CIRCULAR CON CONSULTA N° 1

Por medio de la presente se notifican las aclaraciones y/o modificaciones correspondientes a la licitación pública para la contratación de la obra: **“PAVIMENTACIÓN URBANA DE OCHO CUADRAS - LOCALIDAD DE BOUQUET - DEPARTAMENTO BELGRANO - PROVINCIA DE SANTA FE”**, aprobada por Resolución Ministerial N°332 de fecha 8 de mayo de 2019.

ACLARACIONES Y/O MODIFICACIONES CON CONSULTA

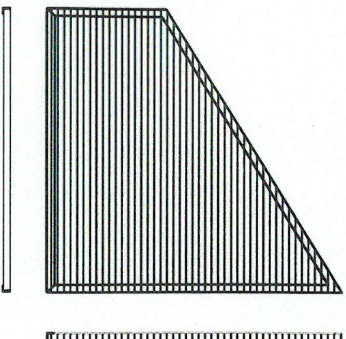
“ÍTEM 08: COLOCACIÓN DE CONDUCTO PLUVIAL, DE H° A° DIÁMETRO 800 MM.- En el plano N° 8, se observa que hay un doble entubado en el ingreso/egreso de la cámara. Favor de aclarar si el ítem N° 8 va doble o simple entubado ya que en las especificaciones técnicas particulares no aclara esto y en la planilla de cotización indica una longitud de 210 m.”

Respuesta nro. 12: Referida a conducto pluvial:

Es doble línea de tubos diámetro 80.

PROYECTO		UBICACIÓN		PLANO:		
PAVIMENTACIÓN 8 CUADRAS ALBERDI - YAPEVU		Bouquet PCA SANTA FE		Cámara - Reja Especial		
				ESCALA	1:50	B
				FECHA	10 09 18

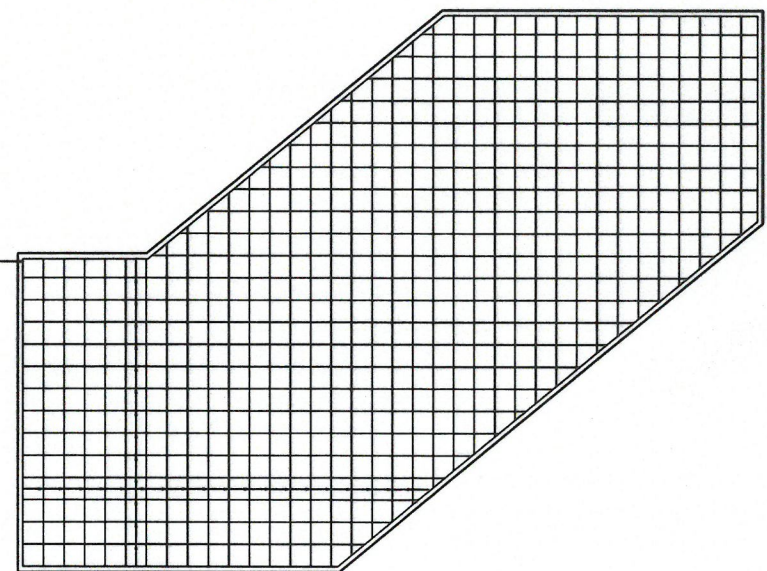
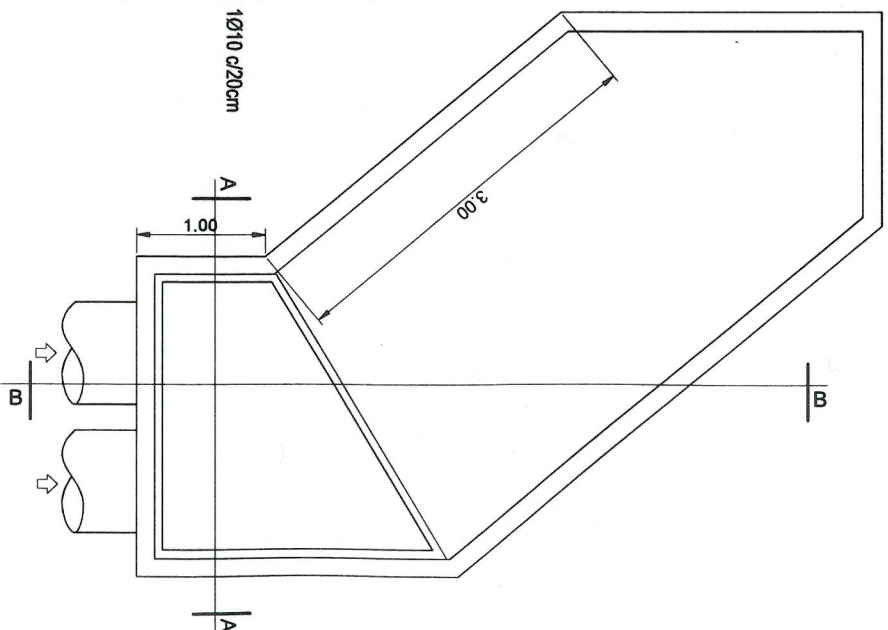
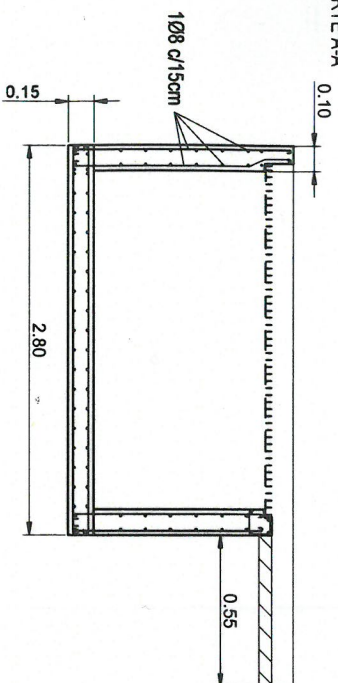
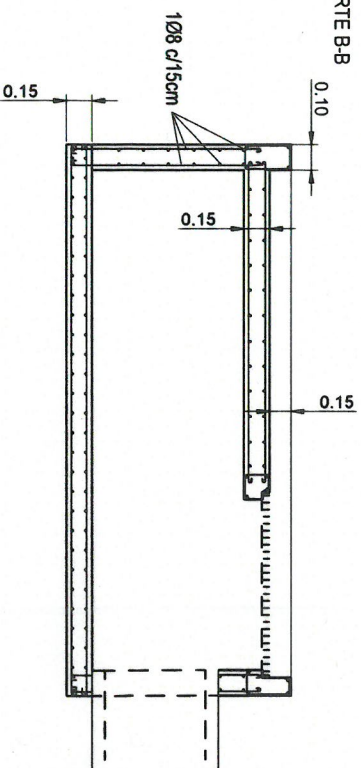
"Se solicita un plano detallado de la cámara especial de desembocadura de conducto pluvial."

"No encontramos detalle de las dimensiones, separación de barras y diámetro de las mismas, para la fabricación de las rejas de las cámaras (no se detalla en Lámina 08)."

"La lámina 08, ¿hace referencia a las "cámaras para conducto pluvial" o a la "cámara especial para desembocadura del conducto pluvial"?"

Ver plano adjunto B.

La reja se construye con planchuelas de 2" x 3/16" separación 5cm.

La Lámina 08 hace referencia a la cámara tipo. La cámara especial se detalla en plano adjunto.

Diagrama de juntas

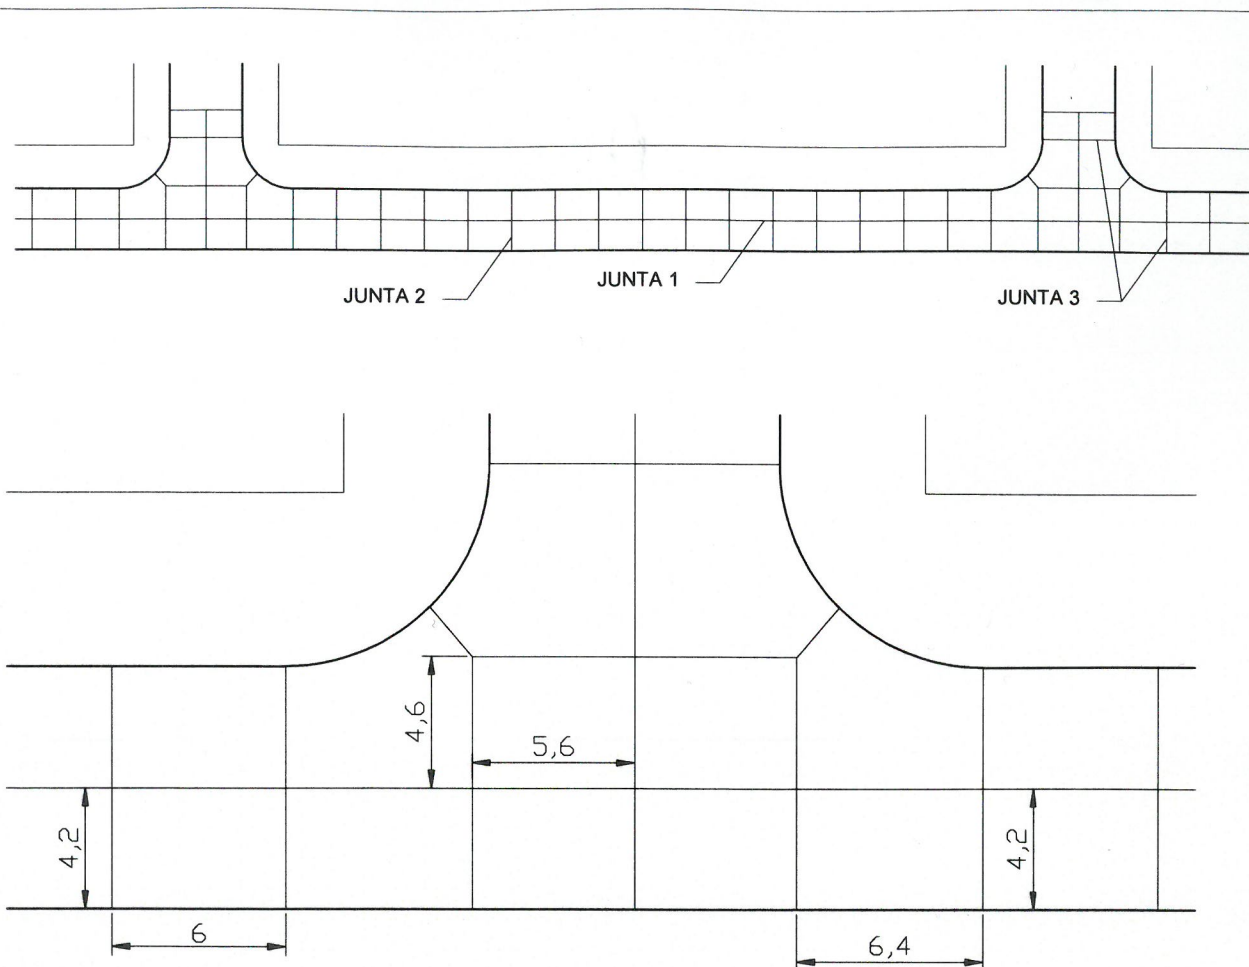
“Hay algún plano del pavimento de Hormigón? ¿Pasadores y barras nervuradas que se deben utilizar?”

Ver plano adjunto A.

Rampa Tipo

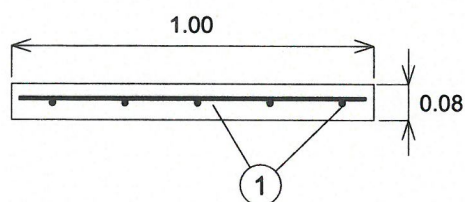
"La rampa de accesibilidad es armada? ¿Hay algún plano?"

Ver plano adjunto D.

Tel: 03401-15591660 / 15648888 Sarmiento 429 C. Pellegrini	PROYECTO	UBICACIÓN	PLANO:			
	PAVIMENTACIÓN 8 CUADRAS ALBERDI - YAPEYU	Bouquet PCIA. SANTA FE	Muro a construir			C
			ESCALA	1:20		
			FECHA	10	09	18

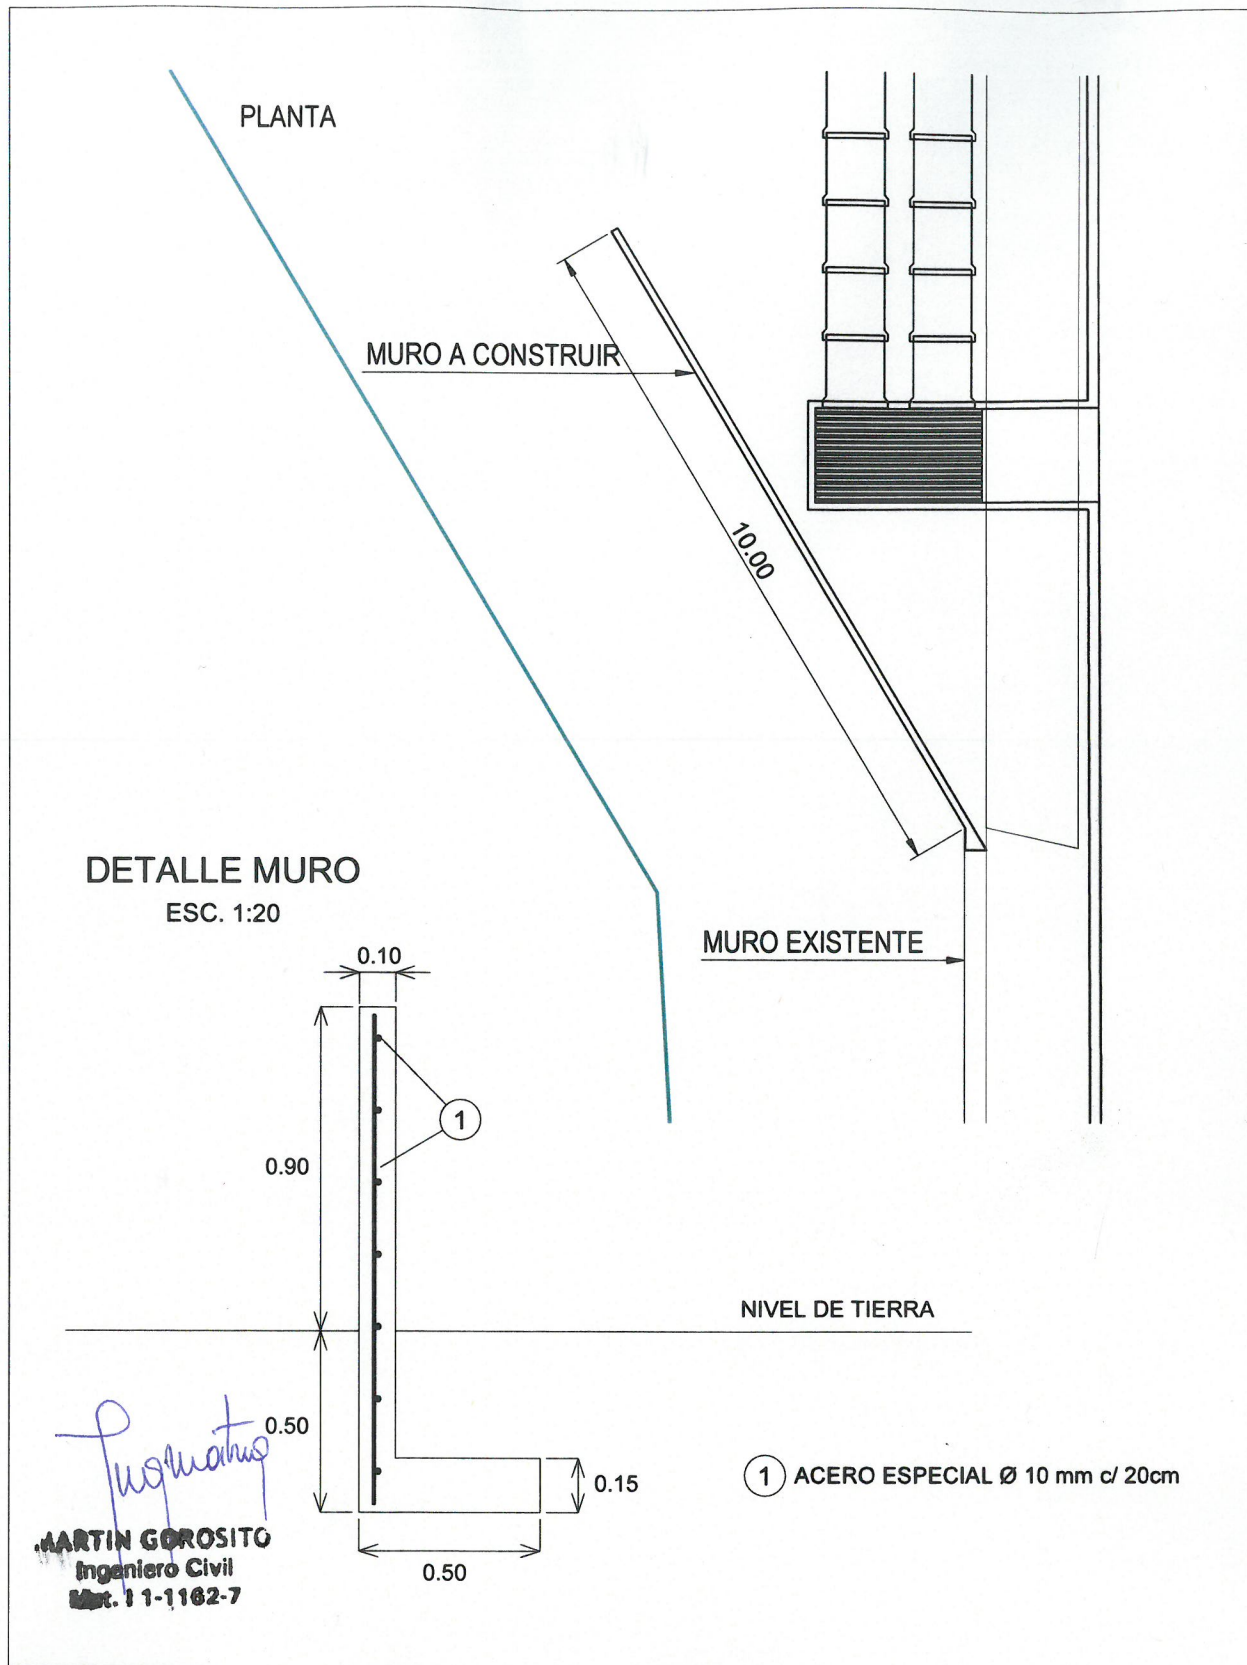
"Se solicita un plano detallado del muro de contención de hormigón armado."

Ver plano adjunto C.
